Projekt navn **E2009-10 Anlægspakke Lolland inkl. Holeby Station**
Projekt nr. **1100044518**
Kunde **Bane Danmark**
Notat nr. **1**
Version **1**
Til **Bane Danmark**
Fra **Johanne Urup**

1 Svar på høringsbrev fra MST - for grundvand ved råstofgrav Strandbyvej

Dato 09-12-2021

Figur 1: Oversigt over beskyttet natur, Natura 2000, drikkevandsinteresser og indvindingsoplande

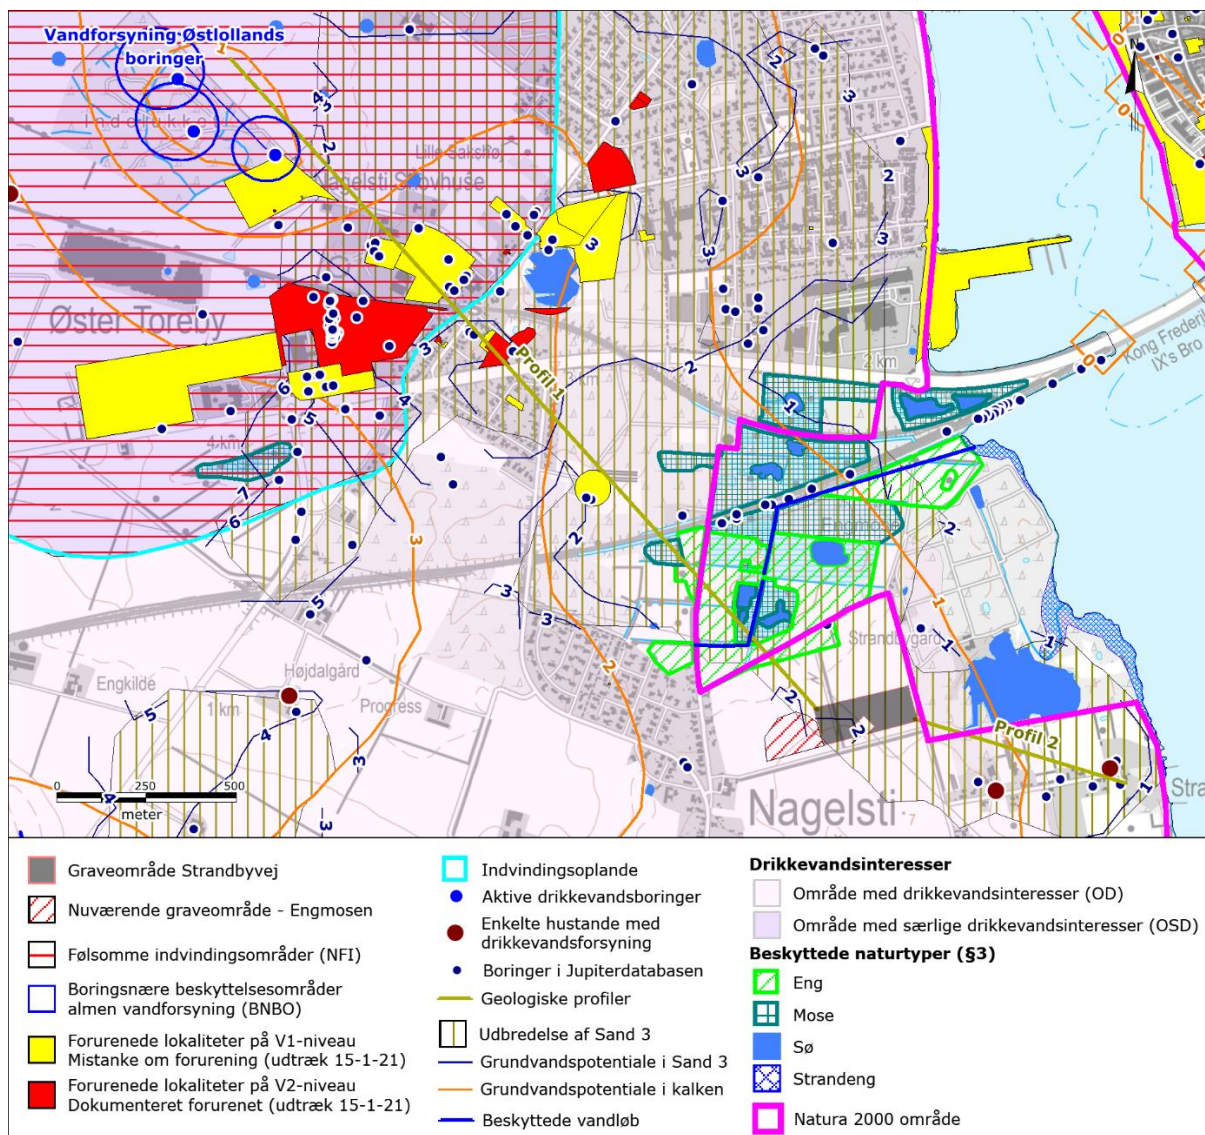
1. Rapporten konkluderer at den hydrauliske kontakt der er mellem aflejringerne under råstofgraven og områderne omkring, herunder Strandby Sø, ikke vil give anledning til transport af MFS og nærringstoffer, da der ikke vil ske en grundvandsafstrømning fra graveområdet. Der mangler en beskrivelse af grundlaget for denne konklusion. Rapporten mangler at forholde sig til hvordan gravearbejdet, der forventes at stå på i 2 år, forventes at påvirke selve vandudvekslingen mellem grundvandet og Strandby Sø, både ind og ud, og derved risikoen for både øgede koncentrationer af nærringstoffer i søen og potentiel risiko for vandstandsændringer i søen.

2. MST ønsker en redegørelse af de grundvandsforekomster som direkte eller indirekte er omfattet af projektet, samt deres miljøtilstande. MST kan ikke meddele tilladelse til projekter, der påvirker grundvandsforekomster udpeget i vandområdeplanerne som medfører risiko for at de berørte grundvandsforekomsters miljøtilstand forringes eller risiko for at fastsatte miljømål ikke kan opnås, jf. § 8 i BEK 449 af 11/04/2019 om indsatsprogrammer for vandområdedistrikter. Det er på foreliggende grundlag ikke muligt at vurdere om projektet indebærer risiko for forringelse af miljøtilstande."

Det ansøgte graveområde ligger inden for områder med drikkevandsinteresser (OD) men udenfor indvindingsoplande til almen vandforsyning.

De nærmeste drikkevandsboringer til almen vandforsyning ligger ca. 2 km i nordvestlig retning og tilhører Vandforsyning Østlolland. Grænsen til det tilhørende indvindingsopland ligger ca. 1.500 m fra graveområdet mod nordvest. Grundvandet i det primære magasin, kalken, har i graveområderne retning mod øst og findes omkring kote 1. Der er ca. 300 m til den nærmeste enkeltindvinder mod sydøst.

Graveområdet Strandbyvej ligger i område med drikkevandsinteresser men udenfor indvindingsopland til almen vandforsyning, se Figur 1. De nærmeste drikkevandsboringer til almen vandforsyning ligger ca. 2 km i nordvestlig retning og tilhører Vandforsyning Østlolland. Grænsen til det tilhørende

Matriklen hvor graveområdet findes ligger lige op ad Natura-2000 område og §3-natur, se Figur 1.
